Notre réf.: 19040/59C

## AVIS

Objet : Avis de la cellule d'évaluation

- Esquisse ponctuelle à titre d'illustration

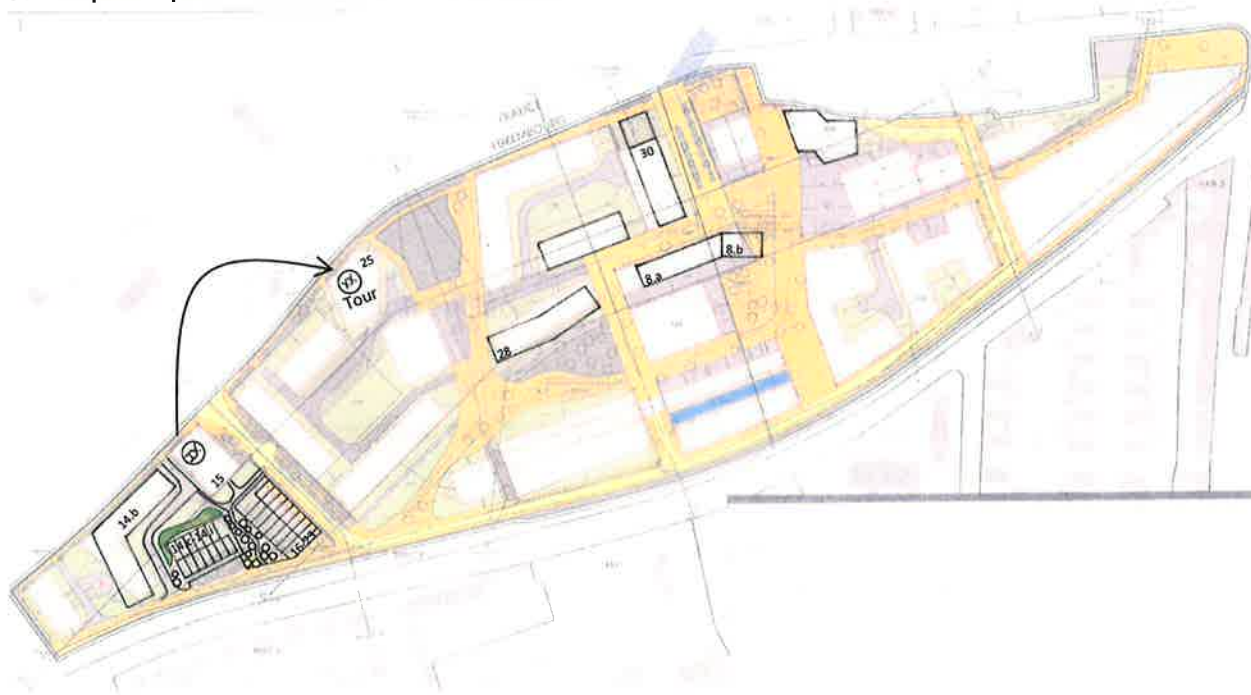
1. Volumétrie des immeubles 8.a et 8.b du lot 8 et dimension de l'espace public

Force est de constater que l'implantation actuelle des constructions projetées génère un espace public surdimensionné et crée un vide urbain autour des lots 3, 5, 8 et 9. Il est nécessaire de réaménager cet espace afin d'attribuer une échelle humaine à cet espace public. En effet, il importe d'éviter de tels espaces publics surdimensionnés dès lors qu'ils suscitent un sentiment désagréable d'inconfort ce qui a pour conséquence que ces espaces seront moins utilisés par les usagers. De manière générale, la cellule prône donc des aménagements d'espaces publics bien cernés disposant d'une bonne qualité de séjour afin d'inviter les usagers à s'approprier les lieux et d'y demeurer plus fréquemment.

Dans ce contexte, la cellule préconise l'allonger le bâtiment 8.a tout en créant « un pli », une séquence au niveau de l'implantation afin d'entrecouper en 2 parties (8.a et 8.b) la longueur totale de la façade du bâtiment 8.

Cette démarche permet également de scinder l'espace public en 2 espaces d'une taille plus réduite et harmonieuse.

2. Implantation des maisons du lot 14 (14.c -14.i) et aménagement de l'écran de verdure

Afin de cerner davantage l'espace-rue, la cellule préconise d'inverser l'implantation des maisons en bande du lot 14 (14.c -14.i) de manière à générer un front bâti le long de la rue. Dès lors, les façades avant des maisons s'orientent vers la rue et les jardins sont aménagés vers l'intérieur de l'îlot. Ce changement d'orientation joue un rôle prépondérant dans l'attractivité de l'espace-rue et permet de donner un caractère harmonieux et convivial au quartier.

Dans ce contexte, il s'avère opportun d'aménager les arbres sous forme d'écran de verdure entre les 2 rangées de maisons en bande. La cellule préconise également d'aménager un second écran de verdure sous forme d'arbustes autour des jardins privés situés en partie au-dessus-du sous-sol du lot 14, ceci afin de privatiser quelque peu les espaces extérieurs privés.

### 4. Implantation des maisons en bandes (lots 16-23)

Il semble que le mur de soutènement illustré comme étant « à conserver », situé en face des lots 16-23, n'existe pas. Il y a lieu de supprimer ce socle et d'avancer les maisons en bande jusqu'à cet emplacement. En effet, il importe de rapprocher les maisons de quelque 5m de l'espace-rue afin d'éviter un dédoublement du trottoir et de cerner d'avantage l'espace-rue.

#### 7. Implantation de l'immeuble du lot 28

Afin de cerner davantage l'espace-rue au sud du bâtiment et d'améliorer l'attractivité de l'espace public entre les lots, la cellule préconise de « miroiter » l'implantation du bâtiment tel qu'illustré sur l'esquisse ci-jointe ; ceci afin de générer des perspectives intéressantes de part et d'autre de l'espace public. En outre, ce changement d'implantation permet d'interrompre la linéarité continue des immeubles 27, 28 et 8. (Cf. esquisse)
